Dato: 04.12.2024
Vår ref.: 24/02717-5
Deres ref.:
Saksbeh.: Stig Alfred Eikeland
Telefon:

Høring av søknad om bygging av landbruksvei til Tona gnr/bnr 161/1-2 – Søknad om fysisk tiltak i vassdrag.

Figur 1 viser alternativ vegløsning markert med rødt.

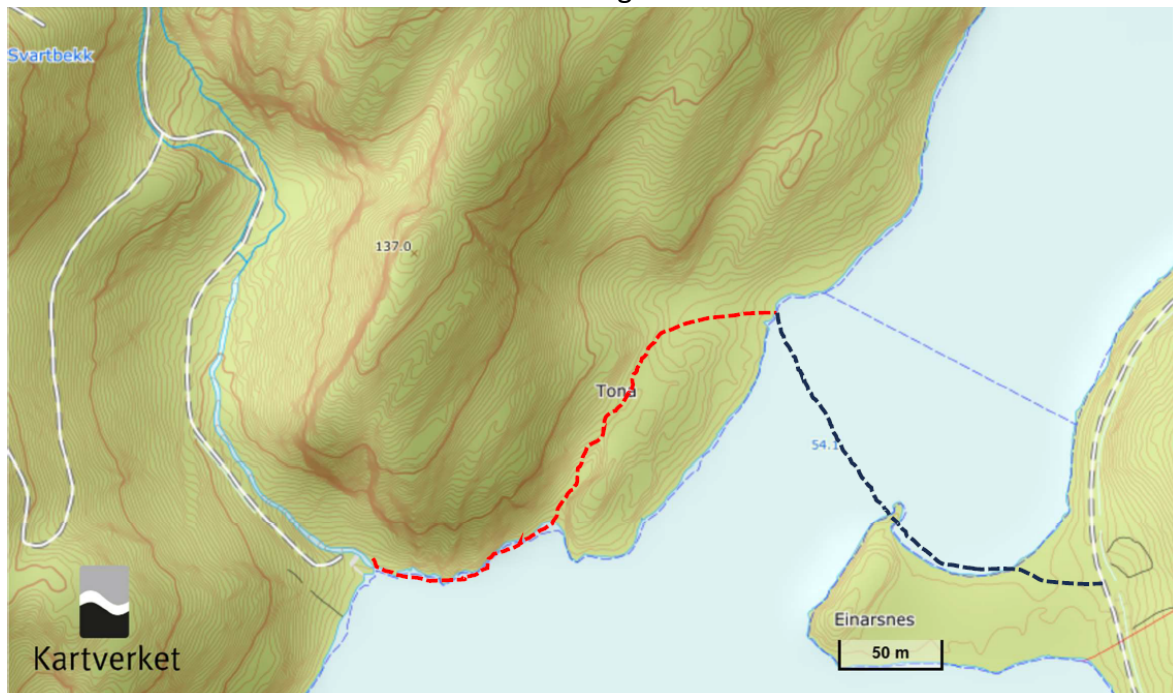
Som alternativ til planlagte kryssing beskrevet i søknad, har søker og skogbrukssjef diskutert og det signaliseres videre at kommunen kan godta alternativ vegløsning for bestandet. Det vil være en økonomisk mindre bærekraftig løsning å fortsette eksisterende traktorvei som vist i figur 1 under, langs samme side av vannet og frem til bestandet.

Siden alternativ 2 som vises med rød linje i figur 1 over også involverer berøring med vannet, ønsker vi innspill til denne løsningen i samme høringsinnspill. Høringen vil også være en søknad om fysisk tiltak i vassdrag. Skogbrukssjefen ser at fylkeskommunen gav tillatelse til lignende fysisk tiltak i vassdrag den 19.04.2012, deres sak 11/05293-11. Vegen er nå opparbeidet og glir fint inn i landskapet ved Svindalstjønna like sør-øst for omsøkte tiltak.

Oppsummert bes det om uttalelse til tiltaket som beskrives i søkers vedlagte dokumenter. I tillegg bes det om uttalelse og behandling av søknad om fysisk tiltak i vassdrag for alternativ 2, vist med rød strek i figur 1 over.
